HOMEKONCEPT 166 G2 WARIANT 01 NA 761/18

Chwaszczyno | wersja podstawowa bez lustra | garaż od NE przy boku SE, taras i ogród SW

PRZYKŁADOWE ZAGOSPODAROWANIE TERENU - WARIANT DO ADAPTACJI

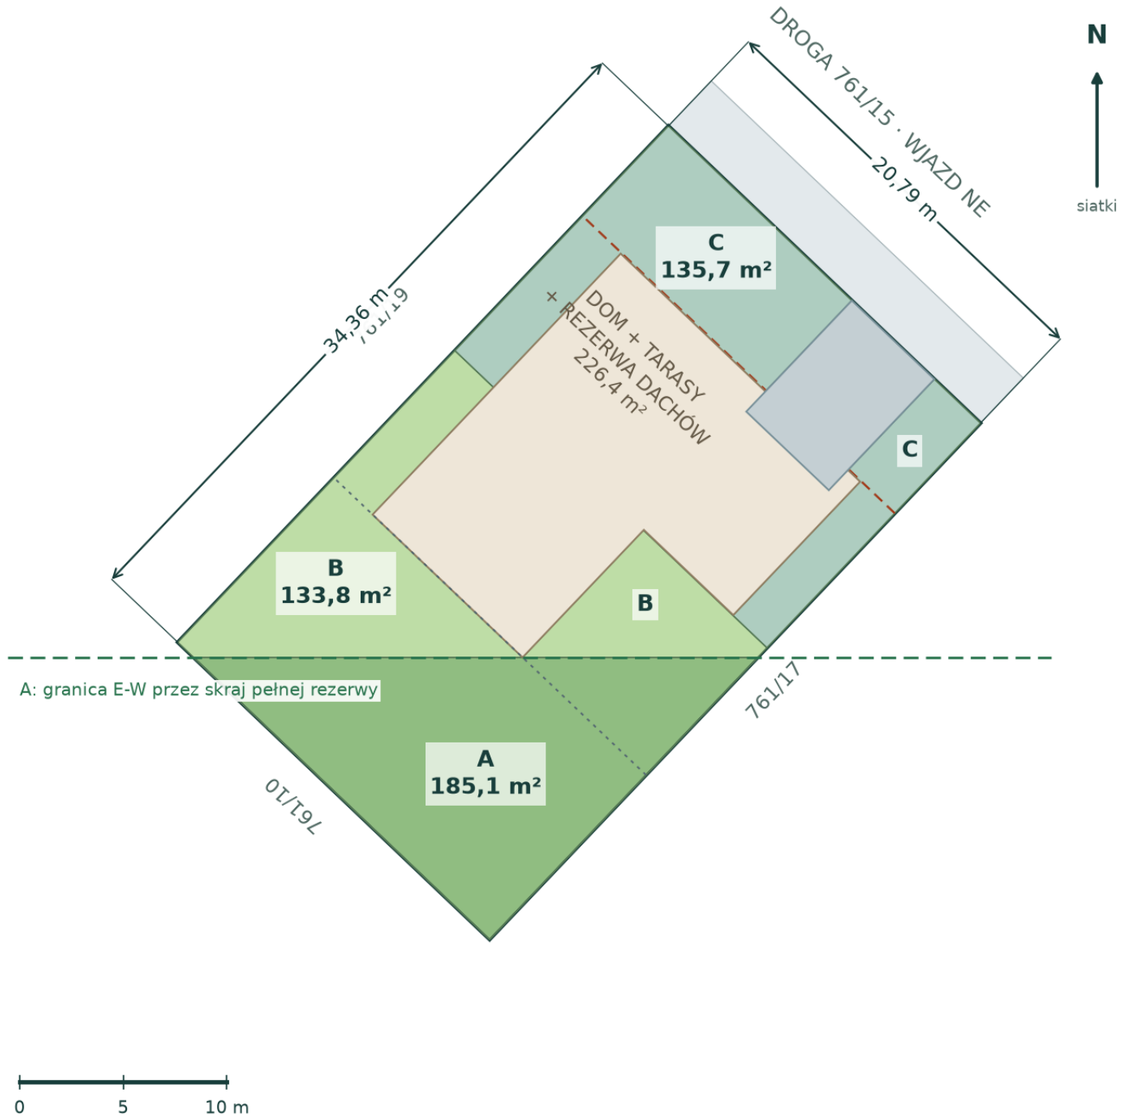
Front ścian 13,70 m przekracza 13 m.

Pokazane 3,04 m od boku SE: duże przeszklenie sypialni na poddaszu jest około 3,30 m od granicy. W scenariuszu 3/4 m wymaga przeprojektowania.

Oryginał z 4 m z obu boków nie mieści się w szerokości działki ~20,78 m.

Nie ustalono konturu Ls, odległości pożarowych, warunków gruntu ani praw do zjazdu. Dach z dwiema przenikającymi bryłami wymaga oceny pełnej WZ.
